Planungs- und Gestaltungsbeirat der Hanse- und Universitätsstadt Rostock

30. Sitzung – 05./06.12.2019

Protokoll

TOP 1 Entwurfskonzepte für die Kopfbauten der Eschenstraße

Abb.1: Ansicht Entwurfsvariante 1;
Quelle: Achim Mansfeld

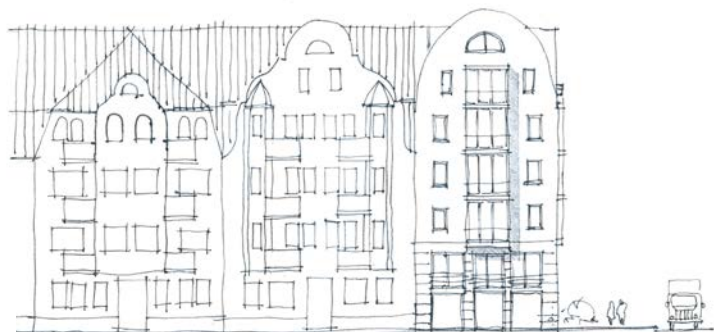
Der Planungs- und Gestaltungsbeirat hält die erste Entwurfsvariante für fortgeschrittener. Herr Mansfeld möchte sich jedoch lieber auf die zweite Variante konzentrieren.

Abb.2: Ansicht Entwurfsvariante 2;
Quelle: Achim Mansfeld

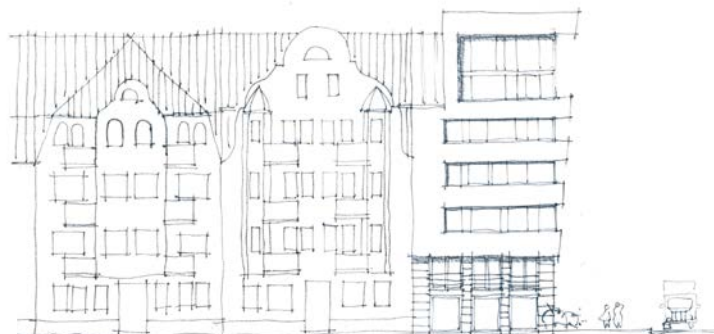
Sie hinterfragen im Folgenden die Haltung zu der zweiten Entwurfsvariante genauer. Herr Mansfeld erklärt, dass sich das Gebäude bewusst nicht unterordnen und sich nicht hinter dem Schallschutz verstecken soll. Der Schallschutz soll ruhig sichtbar sein und die Gebäude sollen sich zum Warnowufer hin offen zeigen. Die Fenster dürfen sich jedoch nicht öffnen lassen, die Ausführung der Gebäude wird in die Richtung eines Passivhauses gehen. Denkbar wäre eine Vorhangfassade vor der eigentlichen Fassade (Haus-in-Haus).

Die Beiratsmitglieder erläutern, dass die Baumasse in der zweiten Variante deutlich zu hoch wirkt. Es muss eine Abwägung zu einer adäquaten Höhe erfolgen. In dem gezeigten Beispiel ist das Maß der Nutzung zu hoch. Ein Aufgreifen der Traufkante des Bestandes ist nicht erfolgt. Der Beirat ist der Meinung, dass hier eine moderne Antwort gefunden werden kann, jedoch eher im Typus des „Reihenendhauses“.

Der in Variante 2 vorlegte Entwurf wird diesen Anforderungen nicht gerecht. Ortsbezogen ist eine deutlich zurückhaltender Ausbildung der Baukörper notwendig. Maßgeblich sind die Vorgaben der Funktionsstudie zur Gebäudehöhe sowie zu Art und Maß der baulichen Nutzung (vgl. S.8).
